LICITACIÓN PÚBLICA Nº 22/2021

NOTA ACLARATORIA Nº 02 (Dos)

INICIATIVA PRIVADA
RUTA PROVINCIAL S/N
EMPALME RUTA NAC Nº 50 – EMPALME RUTA NAC Nº 34
TRAMO: ORÁN – EMBARCACIÓN. LONGITUD APROXIMADA 26 KM
OBRA: OBRA BÁSICA, OBRAS DE ARTE MENORES, PAVIMENTO Y PUENTE SOBRE RÍO BERMEJO.

POSTE DE HORMIGÓN
PARA ALAMBRADO TIPO "B" S/PL H-2840-I

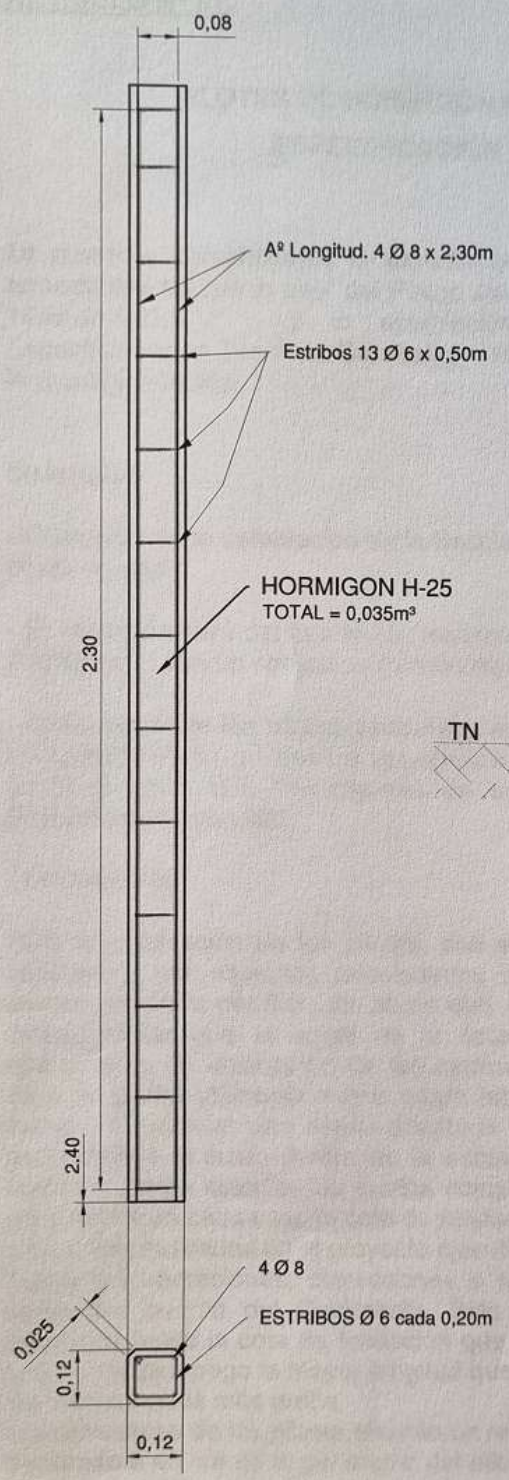
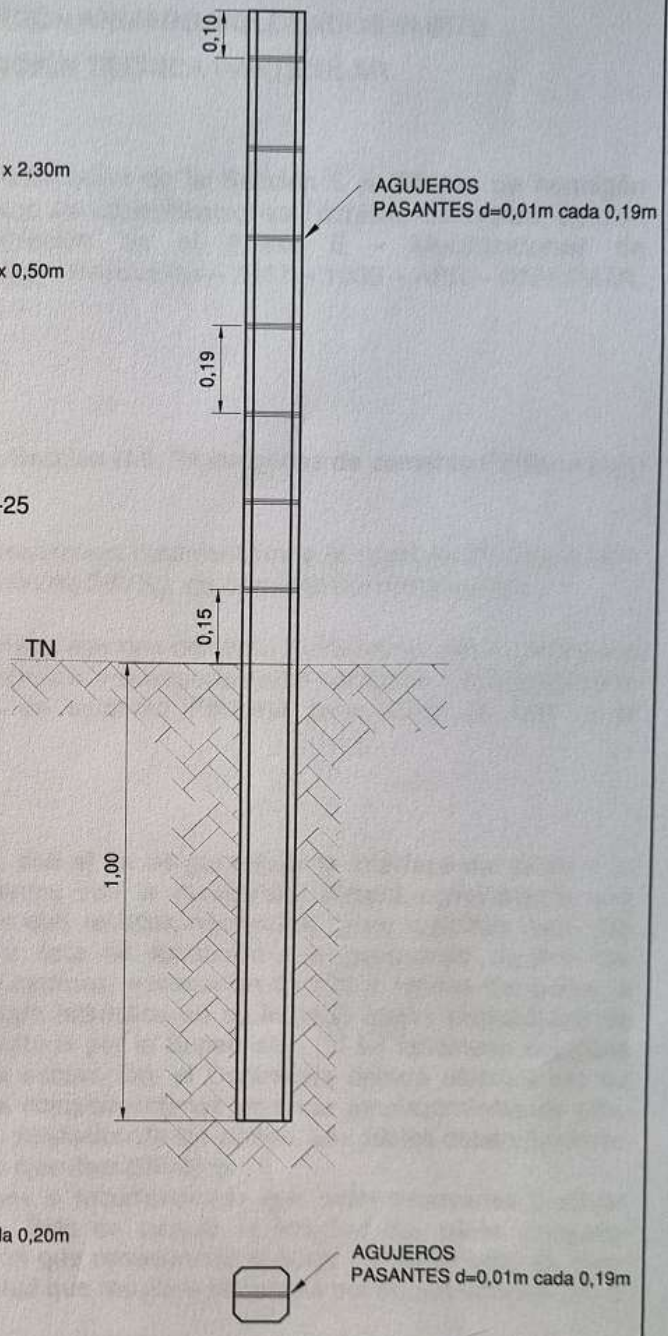
1. Solicitamos confirmar lo enunciado en el punto 2°) de Monto de las multas, inciso 32.1, Art.32 de la sección 3C del Pliego de Condiciones Particulares.
2. Del Art. N°09, sección 5B Especificaciones Técnicas Particulares, se indica que los "postes y medios postes de madera serán reemplazados por postes de hormigón", en cuanto a medio postes ¿se refiere a los varillones intermedios? Cuáles son las dimensiones de los mismos.
3. Del Art. N°23, sección 5B Especificaciones Técnicas Particulares, indicar si la lámina reflectiva debe ser de "Alta Reflectividad" o "Grado Ingeniería".
4. Del Art. N°31, sección 5B Especificaciones Técnicas Particulares, confirmar la longitud de la camisa metálica perdida para pilotes de puente.

En todo poste terminal o esquinero, en la dirección de los alambrados se acompañará de un medio poste auxiliar de refuerzo, unido al poste por medio de

un travesaño horizontal, el cual será asegurado en la parte superior de ambos mediante caladuras adecuadas. Además, el poste auxiliar se unirá al principal con riendas de alambre retorcido de 4 hilos colocadas diagonalmente entre ellos. El medio poste auxiliar se colocará a unos 0,80 m. del poste torniquetero.

De esta manera se entiende que en los esquineros, quiebres y retenciones se acompañaran al poste principal los medio postes auxiliares de refuerzo de características similares al poste de Hº s/ PLANO H-2840-I que se adjunta
